Watertoets De Keyser te Middenbeemster

Definitief

VOF De Beemster Compagnie

Grontmij Nederland B.V.
Alkmaar, 13 februari 2014

Figuur 2.1 Watersysteem

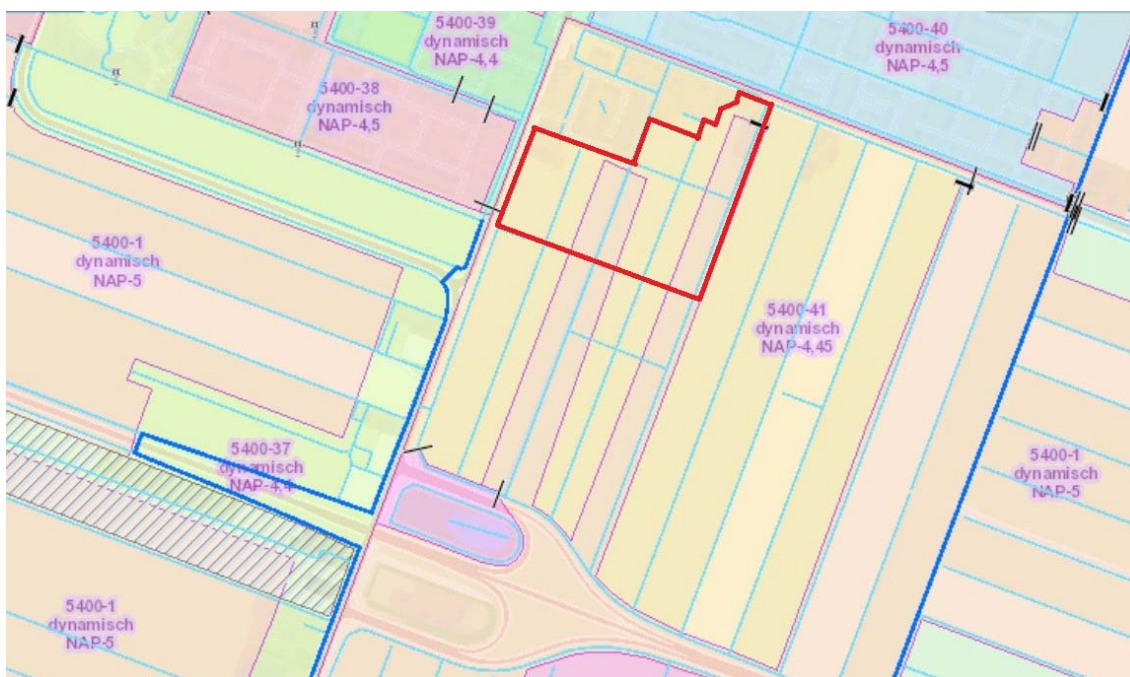
Het peilgebied wat het plangebied betreft is 5400-01 (staat nu 5400-42) en 5400-41. Het kaartje wat nu is opgenomen, is enigszins gedateerd. Bij deze reactie zit de actuele versie. Graag oude kaartje vervangen door deze versie. Toevoegen aan paragraaf 2.2: 'De waterkering ligt rondom polder De Beemster'.

In 2.1:Peilgebied 01 is het hoofd peilgebied met NAP-5,00 meter en peilgebied

5400-41 = NAP-4,45 m

Peilgebied 42 is niet van toepassing voor het plangebied.

Het plangebied valt binnen de polder De Beemster, in de peilgebieden 5400-01 en 5400-41. Peilgebied 5400-01 is het hoofdpeilgebied met peil NAP -5,00 m en peilgebied 5400-41 met peil NAP -4,45 m. De polder is onderdeel van het beheergebied van het Hoogheemraadschap Hollands Noorderkwartier. Zij is verantwoordelijk voor de waterkwantiteit, waterkwaliteit, waterkeringen en de zuivering van afvalwater. Het watersysteem in en rond het plangebied is weergegeven in figuur 2.1.

Figuur 2-1 Maaiveld met plangebied fase 1 (hoogtegegevens AHN)

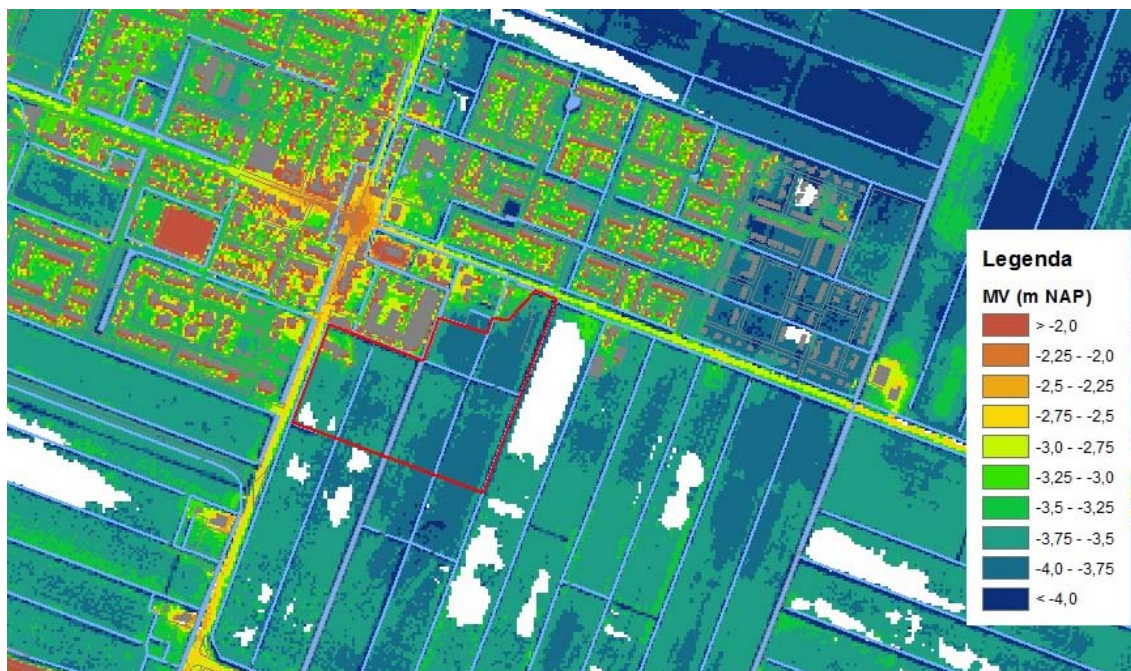
Kaartjes en rode contouren nog aanpassen op blz 6.

Figuur 3-1 Ontwikkeling fase 1

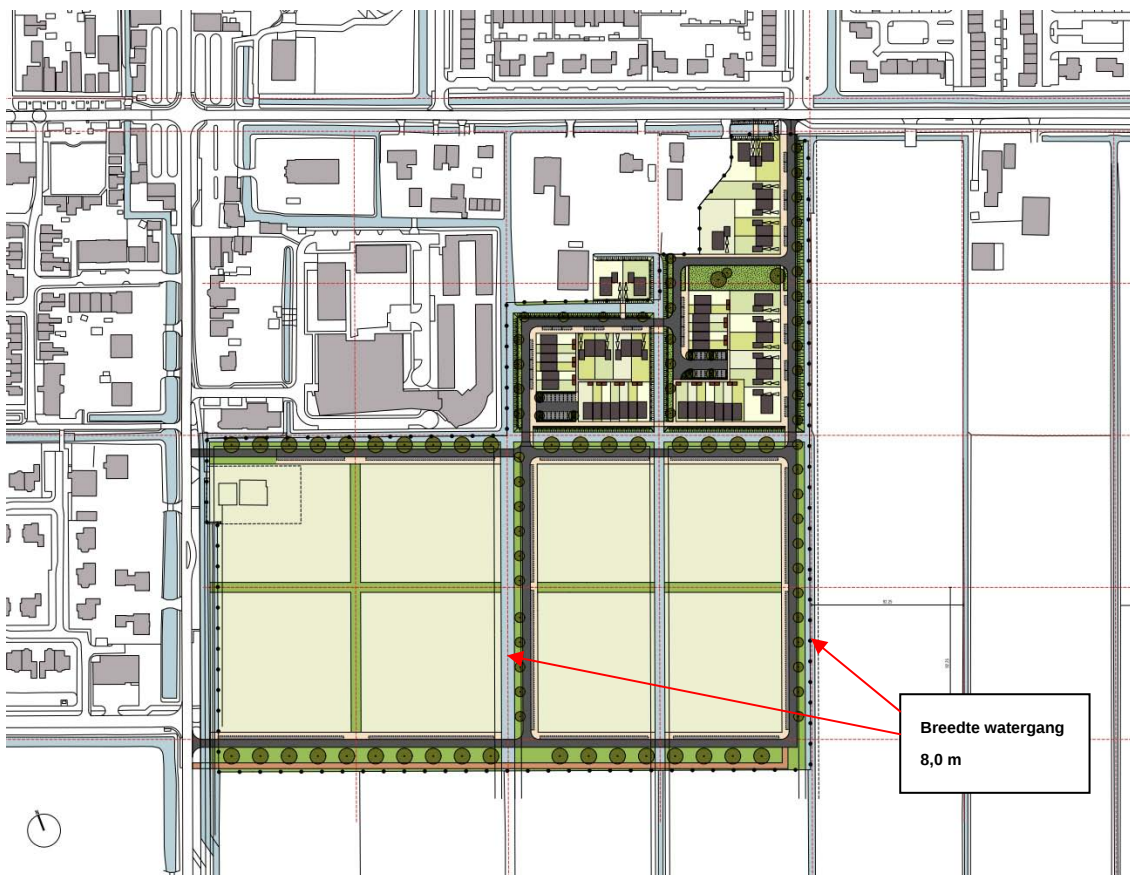
Bladzijde 9, Hfdstk 3: kopje 'Watersysteem'; Een aantal watergangen worden 6 m breed een aantal 8 meter breed. Kan er meer inzicht worden gegeven in het aantal m2 oppervlaktewater wat er na aanpassing van de waterlopen meer/ minder komt ten opzichte van de oorspronkelijke situatie? Uiteindelijk zal er bij de conclusies (bladz.12) duidelijk moeten worden hoeveel oppervlak er gecompenseerd moet worden via de waterbank.

- de minimale breedte op waterlijn betreft 6,0 m;
- de breedte van de kopergravure watergangen (noord-zuid richting) bedragen 8,0 m (zie figuur 3-1);
- de taluds zijn minimaal 1:2;
- de waterdiepte is 1,0 m;
